Gemeinde Malsch Rhein-Neckar-Kreis

Gremienvorlage

Amt: Hauptamt
Bearbeiter : Amtsleiter
Datum : 06.02.2024
Gremienvorlage: öffentlich **Sitzung Nr. 02 / 2024**
Gremium: Gemeinderat
Kennwort : Bauleitplanverfahren (621.000)
Begriff: Überprüfung und Anpassung bestehender Bebauungspläne
3.1 „Platten“
3.2 „Philippsburger Äcker, Obere Bangert“
3.3 „Unterm Mühlweg“
3.4 „Leimengrube“
3.5 „Nördlich des Oberen Jagdweges“
3.6 „Mühlweg“

Zusammenfassung und Kommentierung

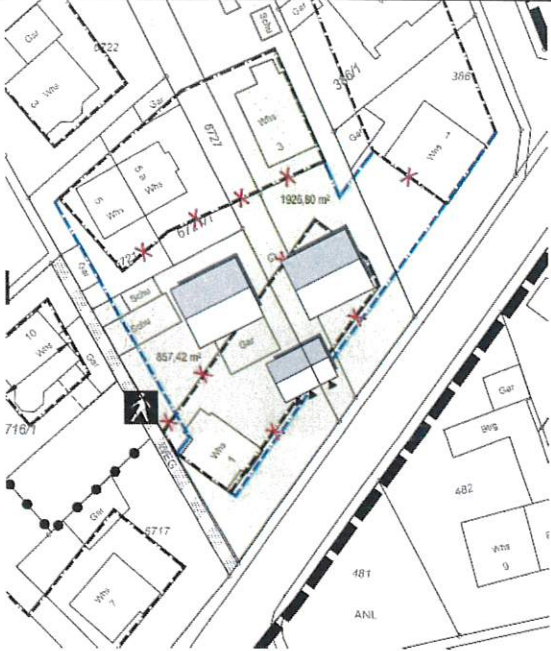
Mit der Änderung des o.g. Bebauungsplanes sind nach Auffassung die Einwender die Nutzungsmöglichkeiten auf den Nachbargrundstücken für sie in einer entscheidenden negativen Weise verändert worden. Befürchtet wird eine Gefahr für die bestehende Wohnqualität und einen Wertverlust der Immobilie. Beim Kauf der Immobilie waren die „weiten Abstände zum Wohnhaus in Richtung Süden“ kaufentscheidend. Durch den bestehenden Bebauungsplan war keine Möglichkeit erkennbar, dass sich das dort vorhandene Baufenster ändern würde.

Im Sinne einer innerörtlichen Nachverdichtung, welche auch ein Ziel des Gemeinderates bei der Überarbeitung der Planwerke war, wurde unsererseits im Bereich der Flurstücke Nr. 6720, Nr. 6727 und Nr. 385 die Möglichkeit gesehen, auf diesen Flächen eine über den Bestand hinausgehende ergänzende Bebauung zu ermöglichen.

Das von den Einwendern angesprochene Flurstück Nr. 6720 weist eine Größe von ca. 860 m² auf und ist im Bestand bisher nur durch ein Gebäude mit einer Grundfläche von 100 m² bebaut.

Die Flurstücke Nr. 6727 und Nr. 385 sind in den wahrscheinlich historisch vorhandenen Zuschnitten und Größen im Bestand noch vorhanden, haben zusammen eine Größe von ca. 1.925 m², und auch hier befindet sich außer Nebengebäuden lediglich ein zu Wohnzwecken genutztes Gebäude.

Die im rechtskräftigen Bebauungsplan enthaltenen überbaubaren Flächen lassen unserer Auffassung nach eine nach heutigem Planungsverständnis sinnvolle ergänzende Bebauung nicht zu, so dass von uns empfohlen wurde, die zwei ausgewiesenen Baufenster zusammenzuführen und damit eine der wesentlichen Zielsetzung der Planänderung zu entsprechen.

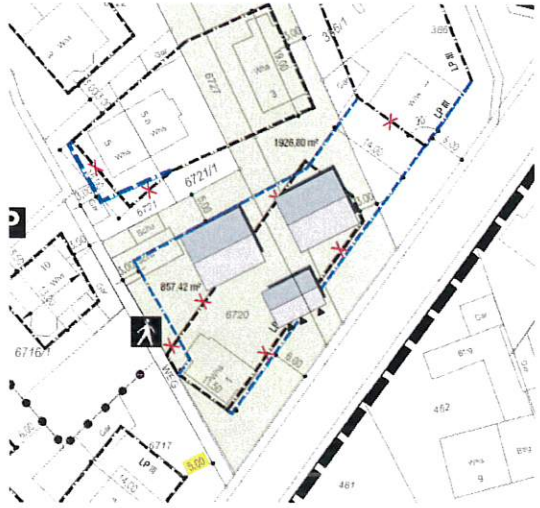
<p>Einwendungen 1 B Schreiben vom 18.01.2023</p>	
<p>Die Absender der Einwendungen 1 A wiederholten ihre Bedenken im Zuge der öffentlichen Auslegung der geänderten Bebauungspläne wie folgt :</p>	
<p>1. <u>Fehlende Grundlage für die Vergrößerung von Baufenstern</u> Im Abschnitt IV. der Begründung wird als Ziel nicht die Vergrößerung der überbaubaren Flächen benannt. Es ist den Einwendern nicht bekannt, dass dieses durch den Gemeinderat gefordert wurde.</p>	<p>Ein Ziel der Bebauungsplan-Änderungen ist die innerörtliche Nachverdichtung, zu der eindeutig auch die Anpassung der Ausweisung der überbaubaren Flächen gehört.</p>

Anregungen	Kommentierung Büro Sternemann und Glup
<p>2. In Frage gestellt wird die Vollständigkeit der Vorlagen im Vorfeld der Gemeinderats-Sitzungen. Dieses betrifft eine abweichende Darstellung der geplanten Änderung der überbaubaren Fläche für das Flurstück Nr. 6720. Die Äußerung des Planers, dass es sich hierbei um eine behutsame Anpassung handelt, ist unzutreffend.</p>	<p>Die vorgeschlagene Änderung der überbaubaren Fläche für das Flurstück Nr. 6720 war der Sitzungs-Vorlage vom 28.06.2022, auf deren Grundlage die Entwürfe gebilligt wurden, zu entnehmen. Des Weiteren wurden die Änderungs-Entwürfe von unserem Büro in der Gemeinderats-Sitzung vorgestellt. Für den Gemeinderat bestand ausführlich die Gelegenheit, einzelne Themen der Planänderungen zu erörtern und Änderungen einzubringen.</p> <p>Unabhängig von dieser Frage ist nunmehr eine Abwägung vorzunehmen zwischen den vorgetragenen Belangen der Einwender einerseits und der Möglichkeit, hier eine Nachverdichtung in Form einer Einzel- bzw. Doppelhaus-Bebauung vorzunehmen.</p> <p>Zusammenfassend schlagen wir vor, es aufgrund der Zielsetzung der Bebauungsplan-Änderungen bei der Ausweisung der überbaubaren Fläche in der vorliegenden Form zu belassen bzw. eine Ausweisung entsprechend der Skizze auf der Seite 14 dieser Synopse vorzunehmen.</p>

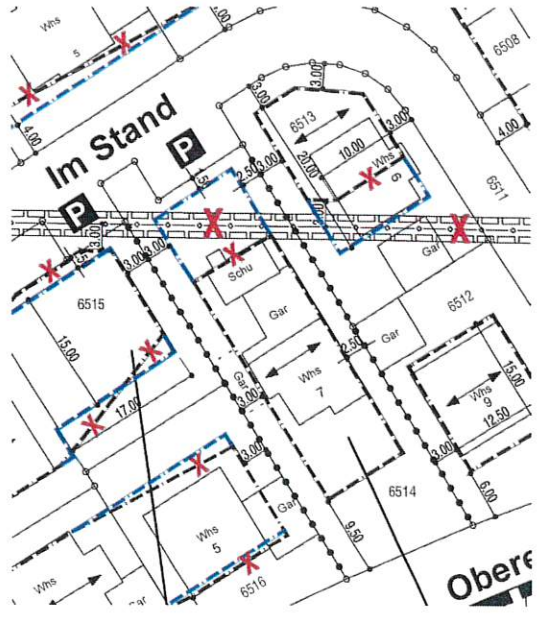
<p>Es wird angeregt, auch die Unzulässigkeit von Stützmauern im Plangebiet aus den Festsetzungen herauszunehmen.</p>	<p>Wir verweisen auf unseren einleitenden Hinweis zu den Anregungen und schlagen vor, die Textpassage nicht in die Änderung der Bebauungspläne einzubeziehen.</p>
<p>Zu den neu in den Bebauungsplan aufgenommenen Örtlichen Bauvorschriften wird angeregt, die zulässige Neigung von Dachflächen auf 45° anzuheben (Festsetzung im Entwurf : 18° bis 35° - im bisher rechtskräftigen Bebauungsplan : maximal 30°). Die Anregung wird begründet mit der hierdurch entstehenden Möglichkeit, mehr Wohnraum bzw. Stauraum (anstelle von Kellerräumen) errichten zu können.</p>	<p>Die städtebaulichen Strukturen in den Baugebieten, für welche nunmehr die Bebauungspläne fortgeschrieben werden, sind geprägt von Dächern, die sich an den bisherigen Vorgaben orientieren mussten.</p> <p>Unter diesem Aspekt haben wir den Vorschlag unterbreitet, das Spektrum zulässiger Dachneigungen behutsam zu erhöhen, hierbei jedoch auf die Zulässigkeit zu flacher, aber auch zu steiler Dächer zu verzichten.</p> <p>Wir schlagen daher vor, der Anregung nicht zu entsprechen.</p>

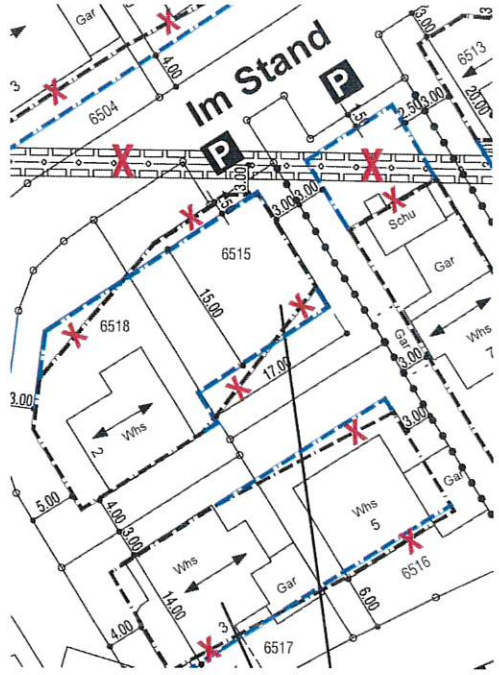
<p>Im Hinblick auf die Ausbildung von Zuwegungen, Zufahrten und PKW-Stellplätzen auf privaten Grundstücken wird die Frage aufgeworfen, ob das von diesen Flächen abfließende Wasser nicht aufgefangen und zu einem späteren Zeitpunkt für die Gartenbewässerung genutzt werden kann. Es ist viel ökologischer und ökonomischer, das Wasser auf dem Grundstück an den Tagen zu nutzen, an dem es wirklich gebraucht wird (z. B. an heißen Tagen).</p>	<p>Die durch die Einwender geführte Argumentation tritt für das von den Dachflächen abfließende Regenwasser zu, nicht jedoch für das auf die befestigten Freiflächen auftreffende Regenwasser. Das Auffangen und Speichern der unverschmutzten Wasseranteile, beispielsweise von PKW-Stellplätzen, ist in der Praxis wirtschaftlich nicht durchführbar.</p> <p>Wir schlagen somit vor, es bei der bisherigen Festsetzung zu belassen, das von den Flächen abfließende Oberflächenwasser in angrenzenden Flächen, über eine 30 cm starke, belebte Oberschicht, zur Versickerung zu bringen.</p>
